有毒ガス防護（第26条 原子炉制御室等、第34条 緊急時対策所）

東海第二発電所（令和4年11月18日提出版）											泊発電所3号炉											相違理由						
第2表 東海第二発電所の固定源整理表 （敷地内 ポンベ）（4/5）											表2 泊発電所の固定源整理表（敷地内 ポンベ類）（4/5）											敷地内固定源の調査結果の相違						
有毒化学物質	保管場所	貯蔵施設	濃度	内容量			有毒ガス判断		調査対象整理				調査対象	有毒化学物質	保管場所	貯蔵施設	濃度	内容量	有毒ガス判断		調査対象整理				調査対象			
				数値	単位	個数	a	b	1	2	3	4							a	b	1	2	3	4				
ハロン1301	原子炉建屋付属棟	ガスボンベ	—	68	L	4	○	—	○	—	—	—	—	—	—	—	—	—	—	—	—	—	—	—	—	敷地内固定源の調査結果の相違		
	原子炉建屋付属棟	ガスボンベ	—	24	L	4	○	—	○	—	—	—	—	—	—	—	—	—	—	—	—	—	—	—	—			
	原子炉建屋付属棟	ガスボンベ	—	24	L	4	○	—	○	—	—	—	—	—	—	—	—	—	—	—	—	—	—	—	—		—	
	原子炉建屋付属棟	ガスボンベ	—	68	L	4	○	—	○	—	—	—	—	—	—	—	—	—	—	—	—	—	—	—	—		—	
	原子炉建屋付属棟	ガスボンベ	—	14	L	2	○	—	○	—	—	—	—	—	—	—	—	—	—	—	—	—	—	—	—		—	
	原子炉建屋付属棟	ガスボンベ	—	68	L	18	○	—	○	—	—	—	—	—	—	—	—	—	—	—	—	—	—	—	—		—	—
	原子炉建屋付属棟	ガスボンベ	—	24	L	4	○	—	○	—	—	—	—	—	—	—	—	—	—	—	—	—	—	—	—		—	—
	原子炉建屋付属棟	ガスボンベ	—	14	L	2	○	—	○	—	—	—	—	—	—	—	—	—	—	—	—	—	—	—	—		—	—
	原子炉建屋付属棟	ガスボンベ	—	24	L	4	○	—	○	—	—	—	—	—	—	—	—	—	—	—	—	—	—	—	—		—	—

図2 泊発電所 原子力防災組織 体制図（初動体制）

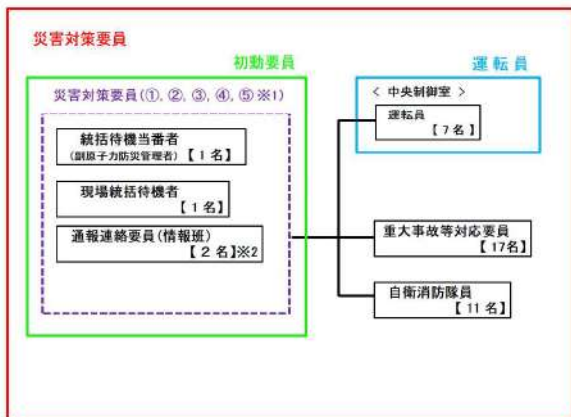
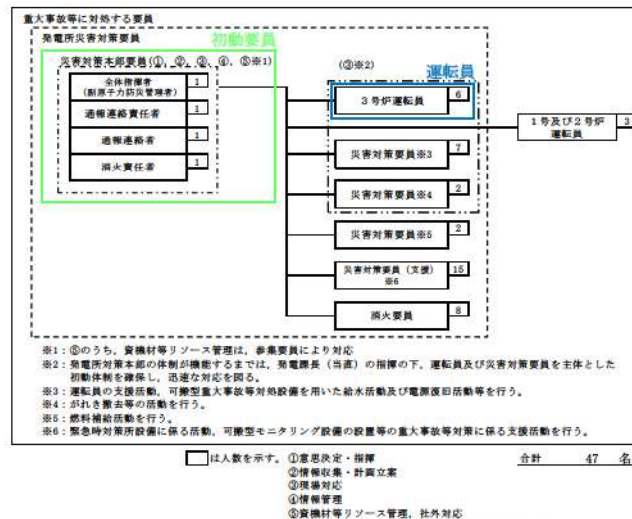
記載表現の相違
 ・プラント名称の相違
 ・要員名称及び人数の相違

体制の相違
 ・有毒ガス防護対象となる発電所災害対策要員の体制の相違

体制の相違
 ・要員数、要員の名称に相違はあるが、重大事故等時の初動対応に必要な要員を確保する方針であることは東海第二と同様。
